Análisis de la accesibilidad del entorno laboral del Instituto Nacional de Administración Pública (INAP). Calle Atocha, 106. Madrid.

El presente documento recoge el estudio básico de accesibilidad del entorno público y laboral del Instituto Nacional de Administración Pública (INAP) situado en la Calle Atocha 106 de Madrid, tras la toma de datos realizada por Fundosa Accesibilidad con fecha de 2 de Junio de 2014, con asistencia del personal del Centro, M^a Ángeles Ribes, Jefa del Servicio de Asuntos generales y Manuel Sánchez, Técnico de Mantenimiento.

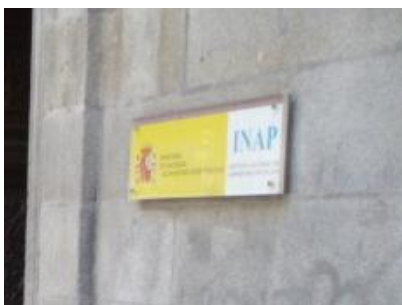
Además, el pavimento de adoquines inmediatamente anterior a la entrada presenta superficie deslizante en mojado y excesivos resaltes que dificultan la deambulación, en especial, de usuarios de sillas de ruedas o personas con dificultades para caminar, por lo que se aconseja su sustitución por un pavimento de superficie lisa, dura y antideslizante.

No se dispone de **plazas** de aparcamiento reservadas para visitas con discapacidad en las cercanías, si bien, se permite en el patio interior del edificio, en caso excepcional, el aparcamiento de vehículos que transportan a personas con movilidad reducida.

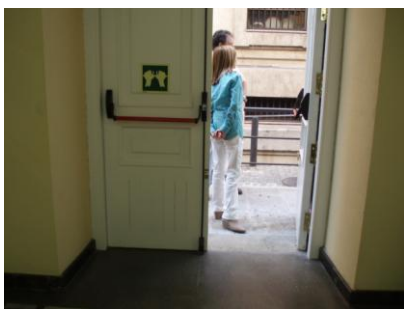
Uno de los accesos (el más utilizado como carga y descarga) está situado en fachada Norte, cercano a la entrada principal, a nivel de la planta sótano, cercano a uno de los ascensores del edificio.

Bajo la puerta de entrada existe un pequeño escalón con tabica de altura variable (siendo el punto medio de 5 cm. de alto).

La puerta consta de dos hojas de apertura abatible hacia el exterior. Las hojas de la puerta son de 70 cm. de anchura por lo que es preciso proceder a la apertura de las dos hojas para que la anchura de hueco libre de paso sea accesible (80 cm.).

Otra solución sería habilitar la entrada contigua situada a escasos metros y en la misma fachada (ahora utilizada como salida de emergencia), como entrada accesible, señalizando convenientemente la misma, eliminando el pequeño escalón e instalando una puerta de anchura adecuada, ya que esta entrada se encuentra muy cercana a los ascensores.

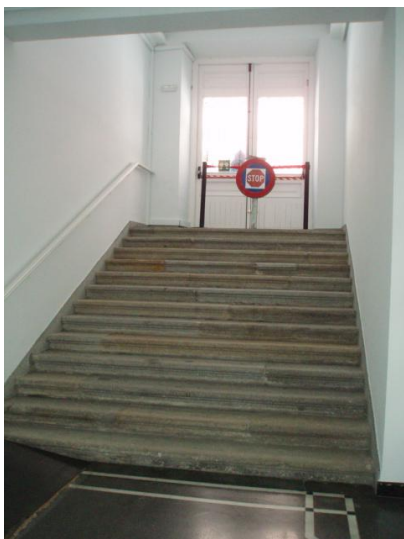
Otro acceso, utilizado como salida de emergencia, está situado en la fachada Este. Dicho acceso se encuentra a nivel de la planta sótano, cercano a uno de los ascensores del edificio.

En la entrada, existe una rampa exterior posterior a la puerta para alcanzar el nivel de calle. Dicha rampa presenta características adecuadas en dimensiones, pavimento y pendiente, aunque carece de pasamanos de apoyo a ambos lados.

La puerta consta de dos hojas de apertura abatible hacia el exterior. Las hojas de la puerta son de 70 cm. de anchura por lo que es preciso proceder a la apertura de las dos hojas para que la anchura de hueco libre de paso sea accesible (80 cm.).

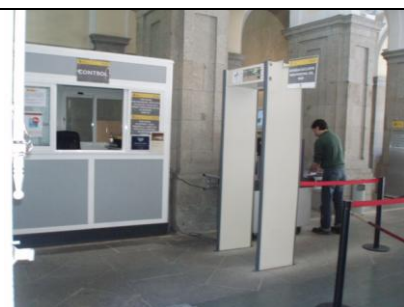
Existe otro acceso a nivel de la planta 1ª, situado en la Calle Santa Inés (fachada Oeste). Este acceso está cerrado y sin uso, ya que existe una escalera descendente bajo la puerta no complementada por ningún otro medio accesible.

No existe señalización direccional en cada una de las puertas de acceso al edificio por las diferentes fachadas, que indique la ubicación de la entrada principal.

No existe señalización direccional en cada una de las puertas de acceso al edificio por las diferentes fachadas, que indique la ubicación de la entrada principal. Se recomienda su incorporación.

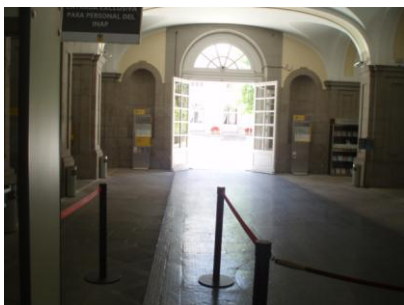
El edificio dispone en el vestíbulo de entrada de un punto de control con una zona de mostrador no rebajado para permitir el alcance de un usuario en silla de ruedas o de baja estatura. No se dispone de bucle magnético. Existe personal de atención al público para el paso del control. Las cintas colocadas para conformar las filas del público no son detectables por el bastón del ciego en su base.

La iluminación del vestíbulo resulta insuficiente.

La recepción del punto de control en el vestíbulo no resulta accesible, ya que el mostrador resulta demasiado alto, no disponiéndose tampoco de bucle magnético.

Las cintas colocadas en el vestíbulo de entrada para conformar las filas del público no son detectables por el bastón del ciego en su base. Se aconseja su retirada o sustitución por otro sistema detectable con el bastón.

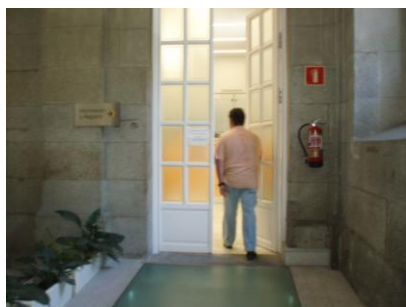
Desde el interior del vestíbulo, se accede al patio interior del edificio, (utilizado ocasionalmente como aparcamiento de algunos vehículos y como terraza de la cafetería de la planta sótano) existiendo un pequeño resalte achaflanado.

Junto al vestíbulo de entrada se encuentra la dependencia de "Información y Registro", a la cual se accede por un paso en ligera rampa de características adecuadas.

La placa identificativa de la estancia presenta insuficiente contraste de color entre la letra y el fondo y la información se ofrece tan solo de forma visual.

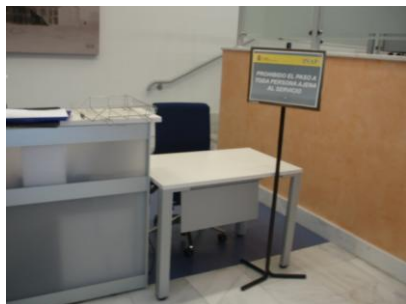
La puerta de entrada presenta una anchura de paso aceptable, 78 cm. (< 80 cm.) aportado por una sola de las dos hojas de que consta, aunque se recomienda, a ser posible, la permanencia de las dos hojas abiertas.

En el interior se dispone de mostrador con una zona rebajada, aunque no permite la aproximación frontal del usuario de silla de ruedas. No se dispone de bucle magnético.

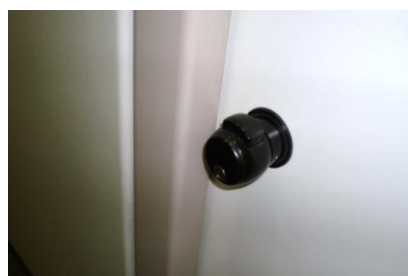
Existen algunos elementos que se encuentran a altura excesiva para su alcance por un usuario de silla de ruedas o por personas de baja estatura, como son: los buzones de sugerencias (1,70 m. de altura), los pulsadores de alarma (1,50 m.), etc.

Algunos elementos de mobiliario, como las fuentes, presentan dificultades de uso para personas con discapacidad (excesiva altura de uso).

Algunos elementos que se encuentran a altura excesiva, buzones de sugerencias (1,70 m. de altura), se aconseja reubicarlos a altura accesible para su alcance por un usuario de silla de ruedas o persona de baja estatura (0,90-1,20 m.).

Se aconseja incorporar fuentes accesibles a personas con discapacidad (adecuada altura de uso y que permitan el acercamiento).

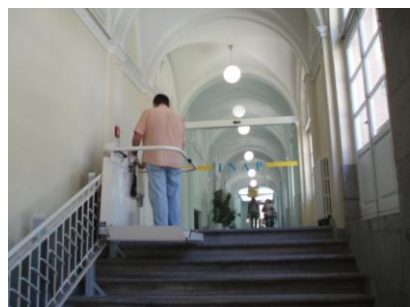
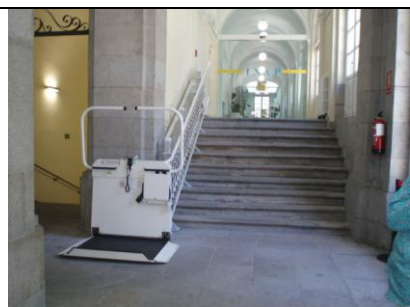
Puntualmente, en algunas puertas de los pasillos que conectan diferentes áreas, existen huecos de paso de 65 cm. (muy estrechos) por no encontrarse abiertas las dos hojas de la puerta.

El acceso a la terraza de la cafetería resulta inaccesible por la existencia del bastidor inferior de madera de la puerta y un pequeño resalte en la piedra de la base.

El acceso a la terraza de la cafetería debe ser corregido mediante la eliminación del obstáculo inferior de madera y rebajado el resalte en la piedra de la base.

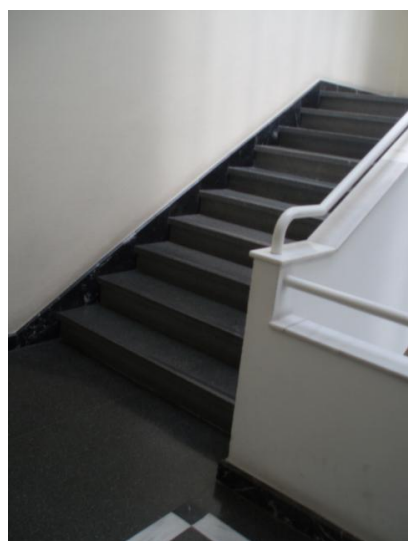
Las botoneras tienen información en relieve y braille. No existe, sin embargo, al lado de la puerta un número identificador de planta, ni disponen de sintetizador de voz.

Las botoneras interiores se encuentran a altura excesiva (1,40 m.) e insuficientemente separadas del paramento contiguo por lo que su alcance resulta difícil para una persona en silla de ruedas.

Ninguno de los ascensores dispone de pavimento táctil en los embarques que ayude a la localización a personas ciegas o con resto visual.

Con respecto a los ascensores, se aconseja instalar pasamanos en el interior de las cabinas. Asimismo, las botoneras interiores deberán situarse a altura accesible (0,90-1,20 m.) y suficientemente separadas del paramento contiguo para permitir el alcance para una persona en silla de ruedas.

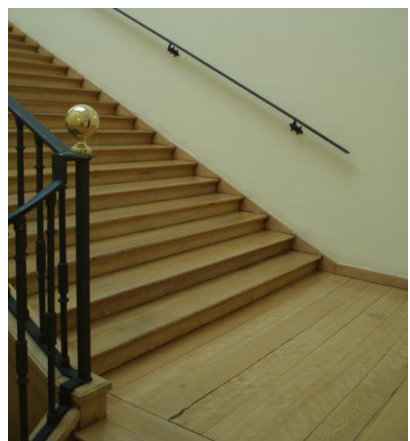
La anchura de las escaleras es adecuada. Disponen de pasamanos solo en uno de los lados.

Ninguna de las escaleras dispone de pavimento táctil en los embarques que ayude a localizar el inicio y fin de la escalera a personas ciegas o con resto visual.

Las escaleras de comunicación vertical entre las plantas del edificio carecen de pavimento diferenciado en color y táctil en los inicios y finales de escalera. También carecen del pasamanos de uno de los lados y en ocasiones de los dos pasamanos.

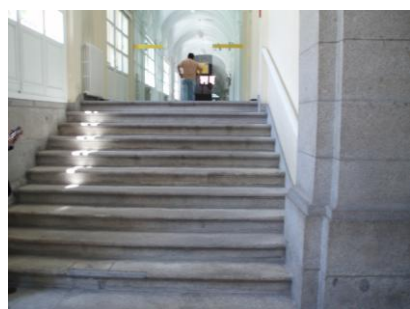
Las escaleras junto al ascensor situado en el extremo del ala Este presentan pavimento deslizante, incómoda proporción huella- tabica y dos escalones sueltos en la meseta.

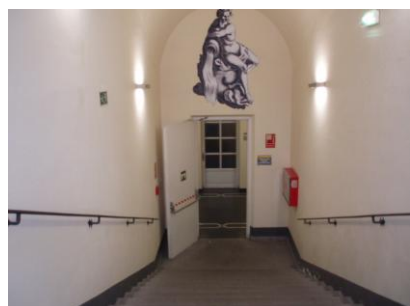
Las grandes escalinatas del vestíbulo que comunican con las plantas sótano y 1ª, presentan vuelo en los peldaños y carecen de adecuados pasamanos a ambos lados, en el caso de las de acceso a planta 1ª.

Puntualmente, existe un desnivel en la planta 2ª, en el acceso al vestíbulo de la Sala de Tribunales, que se encuentra salvado por 3 escalones complementados por una rampa portátil de características inadecuadas.

Se recomienda la construcción de una rampa fija, de características adecuadas, en sustitución o como complemento a los 3 escalones, ya que el generoso espacio existente en la zona así lo permitiría.

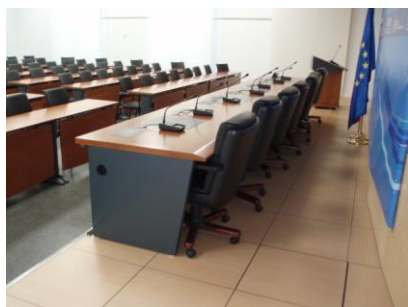
En el aula magna, existe una rampa portátil para el acceso a la tarima de oradores. Se precisa la apertura de la puerta de entrada para conseguir el suficiente espacio de maniobra a dicha rampa.

También en las aulas, existen rampas portátiles para el acceso a la tarima de oradores, aunque en algún caso presentan deficiencias (no alcanzan el nivel de la tarima o su anchura resulta insuficiente).
